Krycí list ZBV

| Název a evidenční číslo Stavby: III/00516 a III/0059 Zbuzany, průtah Název stavebního objektu/provozního souboru (SO/PS): Silnice III/00516 a III/0059 km 4,278 – 5,731 a 0,000 – 1,327 | Číslo SO/PS / / číslo Změny SO/PS: -- / 01 | Číslo ZBV: 1 |

Změnový list

z technické rady na projednání změn v průběhu stavby konané dne 21. 9. 2018 - „III/00516 a III/0059 Zbuzany - průtah – NZ 2018“

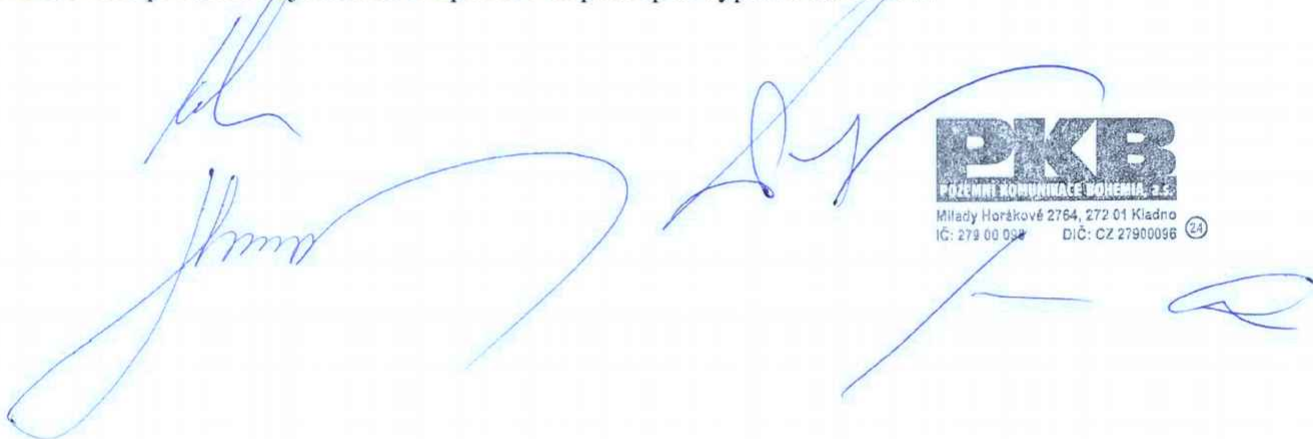
Po odfrézování obrusné vrstvy na 1. etapě v rozsahu dle zadávací dokumentace bylo zjištěno, že stávající skutečně zastižené podkladní vrstvy jsou poškozeny ve větším rozsahu, než bylo uvažováno v zadávací dokumentaci.

Poškození konstrukčních vrstev se podle provedených sond projevuje dvěma způsoby:

1. Poškození, které prochází celou konstrukční skladbou vozovky (zeslabená, nebo nevyhovující skladba konstrukce)
2. Poškození, které se nachází v živičných vrstvách vozovky

Za účelem nejvhodnějšího způsobu opravy zhotovitel navrhuje provést sanaci poškozených míst dle bodu 1. v celé konstrukční vrstvě technologií dle zadávací dokumentace v tl. 35cm .

Opravu poškození, které se nachází pouze v živičných vrstvách dle bodu 2. navrhuje zhotovitel provést technologií sanací v tl. 10cm spočívající v odfrézování do hl. 10cm s odvozem, očištění povrchu, provedení spojovacího postřiku a položení podkladní vrstvy ACp 22S 50/70 v tl. 10cm .

Provedení sanací ve výše uvedeném změněném a navýšeném rozsahu.

Definitivní soupis více a méně prací zhotovitel předloží po odfrézování poslední etapy stavby a stanovení konečného rozsahu sanací.

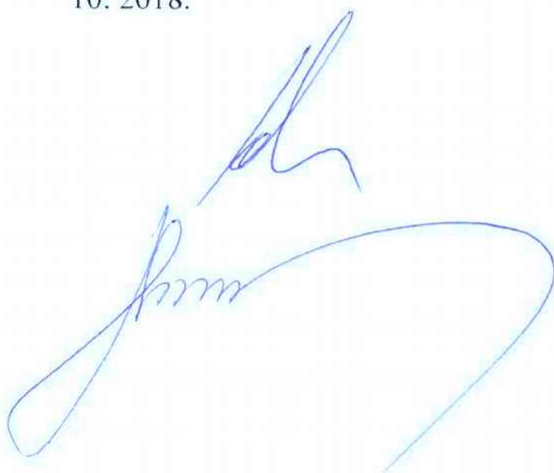
Obdobně jako u 1.a 2. etapy bylo zjištěno po odfrézování obrusné vrstvy na 3. etapě v rozsahu dle zadávací dokumentace, že stávající skutečně zastižené podkladní vrstvy jsou poškozeny ve větším rozsahu, než bylo uvažováno v zadávací dokumentaci. Jedná se zejména o úsek mimo souvislou zástavbu v prostoru krajnic

Poškození konstrukčních vrstev se podle provedených sond projevuje dvěma způsoby:

1. Poškození, které prochází celou konstrukční skladbou vozovky (zeslabená, nebo nevyhovující skladba konstrukce)
2. Poškození, které se nachází v živičných vrstvách vozovky

Za účelem nejvhodnějšího způsobu opravy zhotovitel navrhuje provést sanaci poškozených míst dle bodu 1. v celé konstrukční vrstvě technologií dle zadávací dokumentace v tl. 35cm .

Opravu poškození, které se nachází pouze v živičných vrstvách (penetrační makadam) dle bodu 2. navrhuje zhotovitel provést technologií sanací v tl. 10cm spočívající v odfrézování do hl. 10cm s odvozem, očištění povrchu, provedení spojovacího postřiku a položení podkladní vrstvy ACp 22S 50/70 v tl. 10cm .

Provedení sanací ve výše uvedeném změněném a navýšeném rozsahu.

Definitivní soupis více a méně prací pro odsouhlasení k vypracování ZBV zhotovitel předloží do 25. 10. 2018.
